ЈКП „Београдски водовод и канализација“

арх.бр.7741 I₆₋₃
Д-51/2023

ПРЕДМЕТ: Услови канализације за израду Урбанистичког пројекта за реконструкцију површинске раскрснице државног пута IB реда број 13 на стационажи км 179+388.00, у Београду

Извод из предлога решења УП

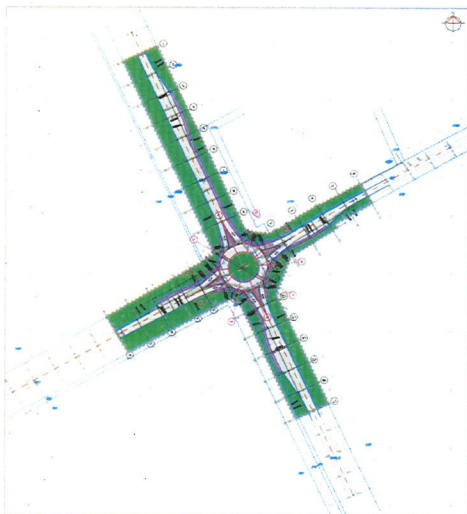
Предложеним идејним решењем Урбанистичког пројекта није наведен начин одвођења кишних вода са коловозне конструкције и није предвиђена изградња канализационе мреже, а важећом планском и пројектном документацијом хидротехничко решење дефинисано је ван обухвата предметних радова (Северна тангента), Урбанистичким пројектом је потребно приказати усаглашавање свих планираних инсталација у трупку предметне раскрснице.

Саставни део пројектног решења УП-а реконструкције треба да буде синхрон план инсталација и одвоњавање саобраћајница (ван градског система).
